改善箇所説明図

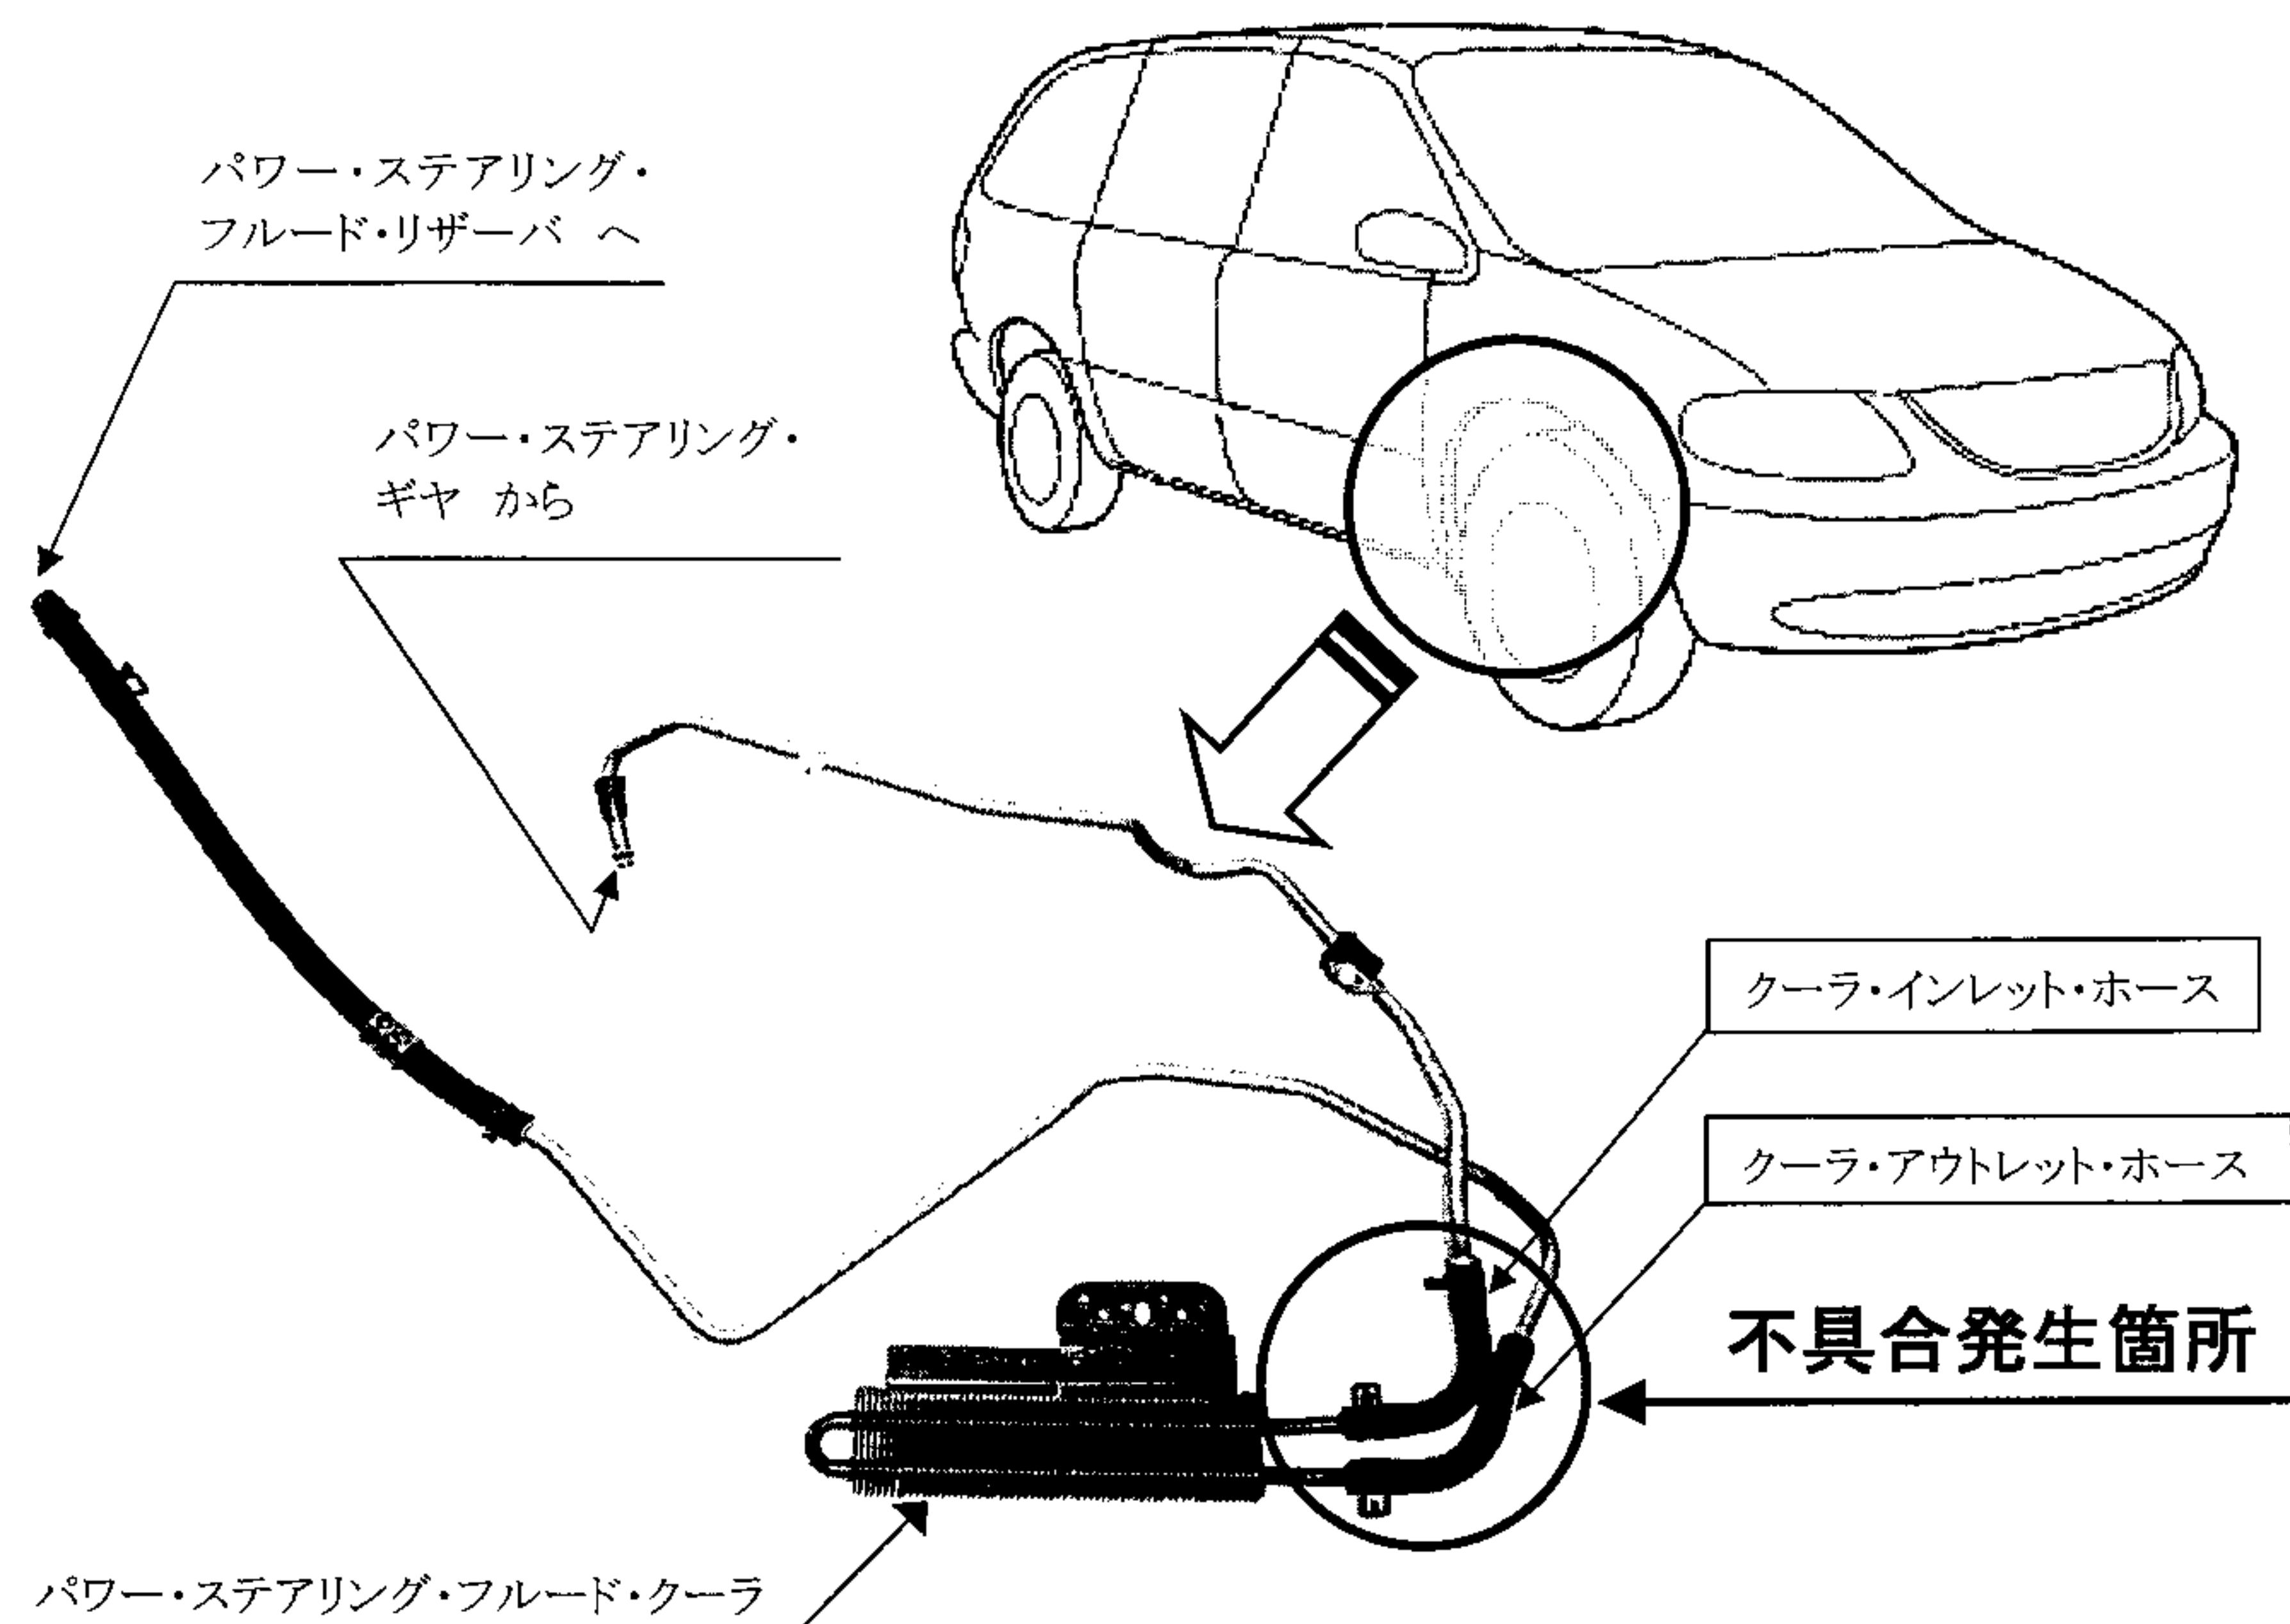
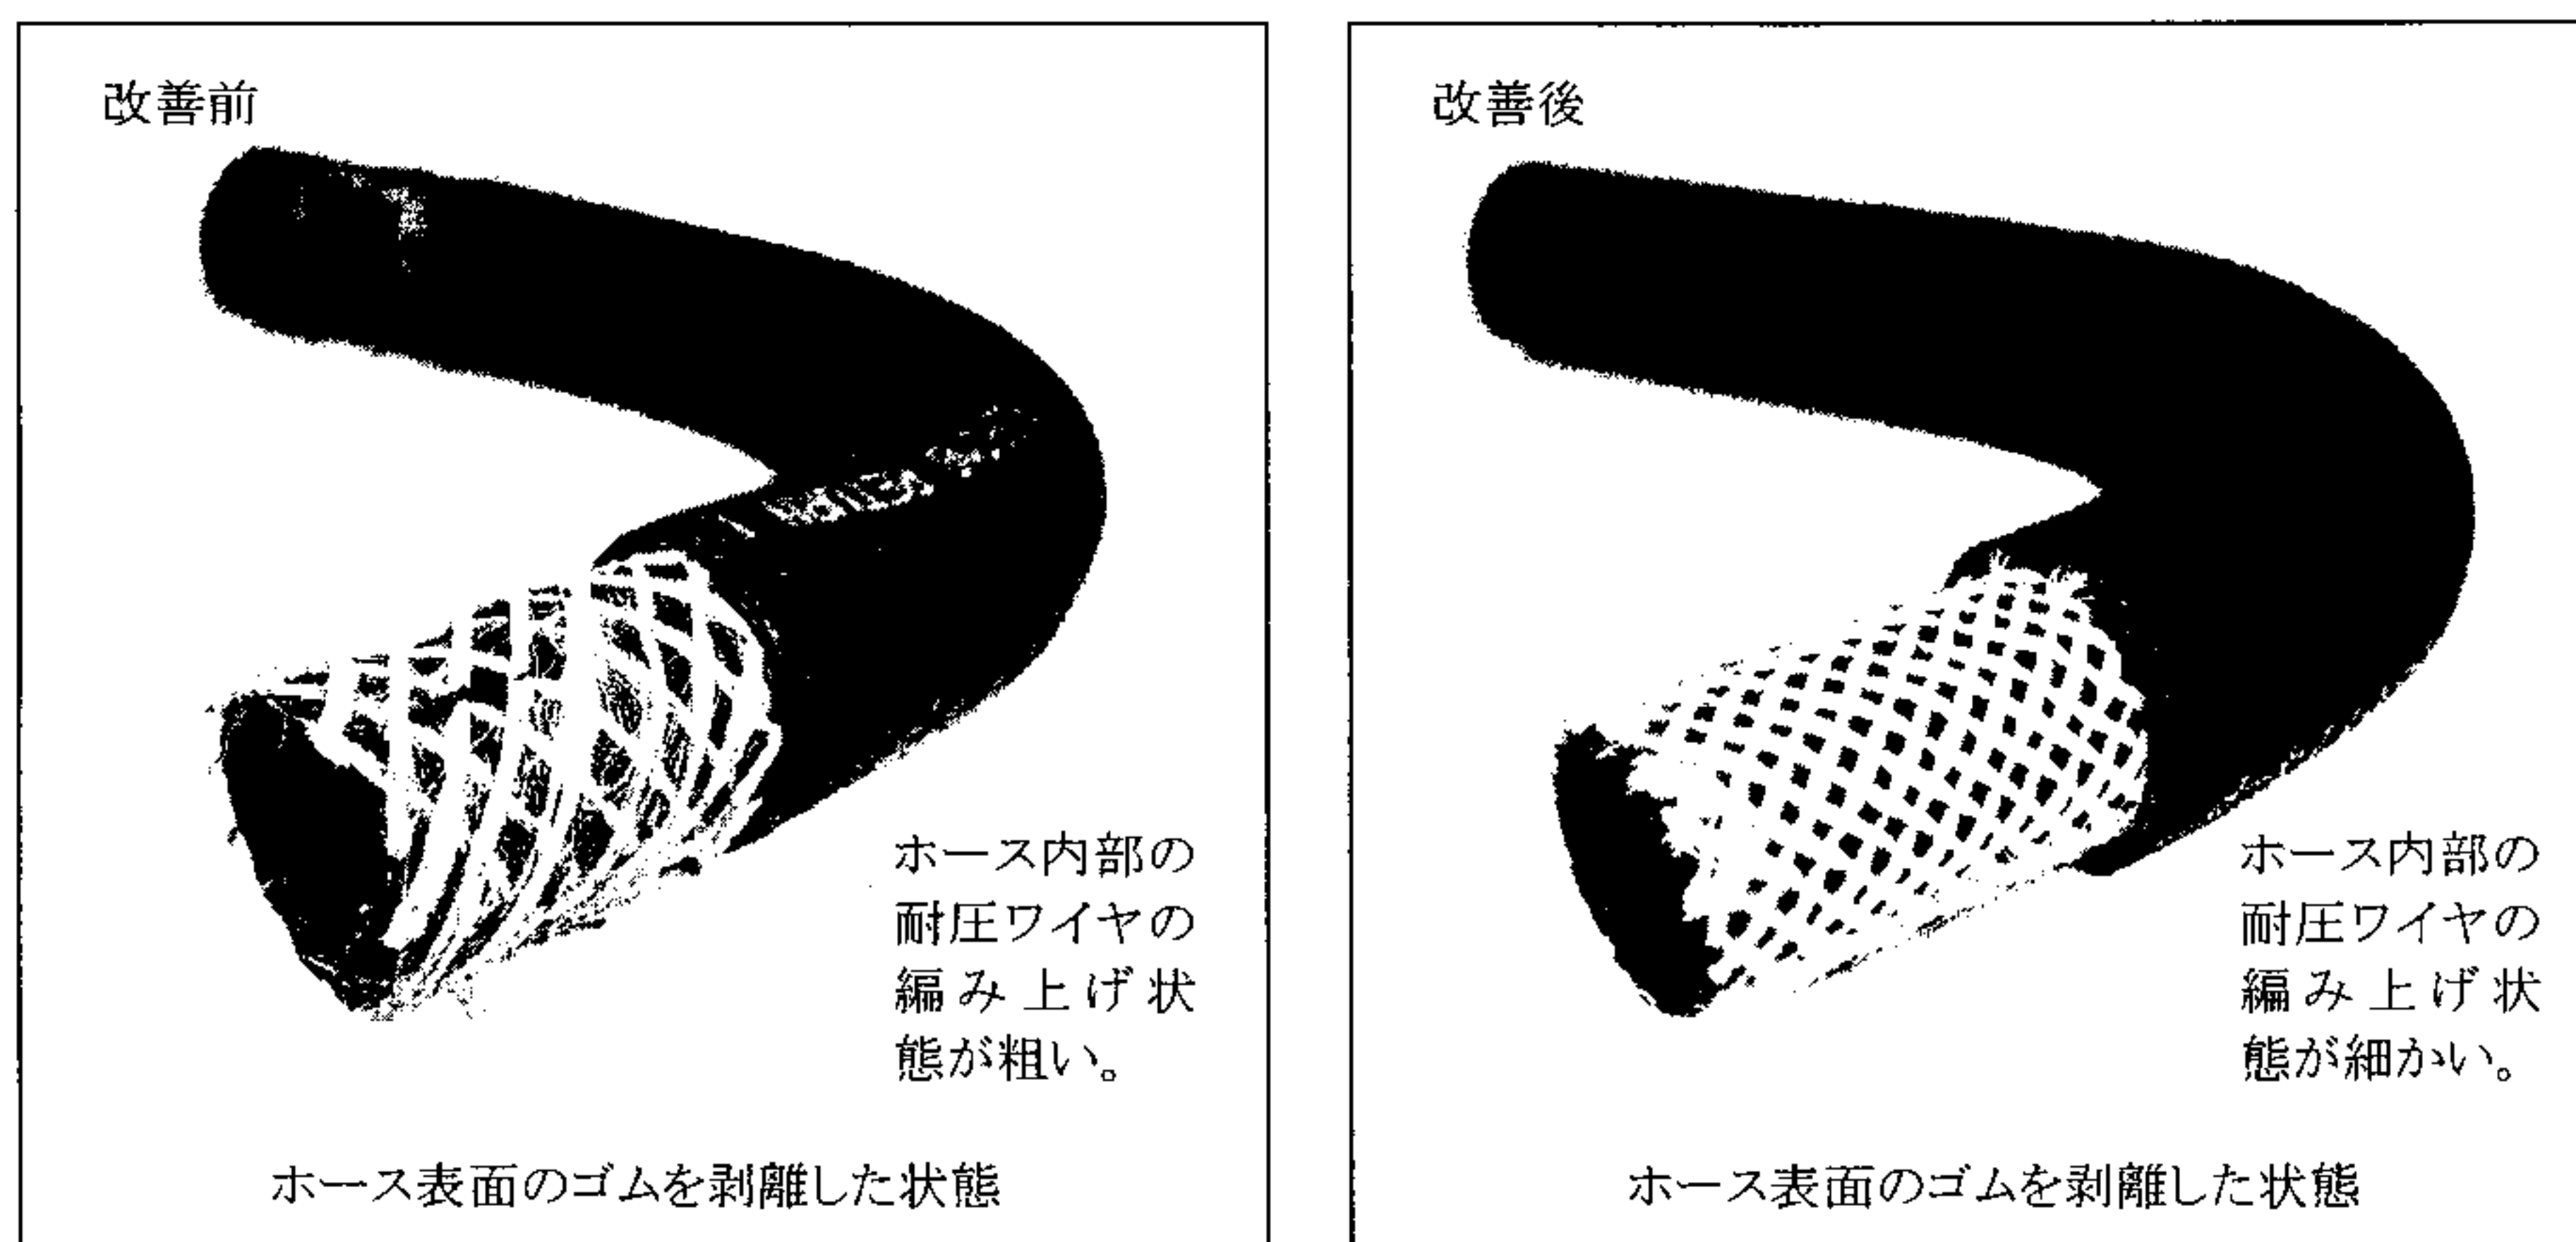
パワーステアリング用オイルクーラー部の油圧ホースの材質が不適切なため、かじ取り操作時の油圧により当該ホースに亀裂が発生することがあり、そのまま使用を続けると当該ホースが破損するものがある。そのため、パワーステアリングオイルが漏れてハンドルの操作力が増大するおそれがある。

全車両、当該ホースを対策品と交換する。
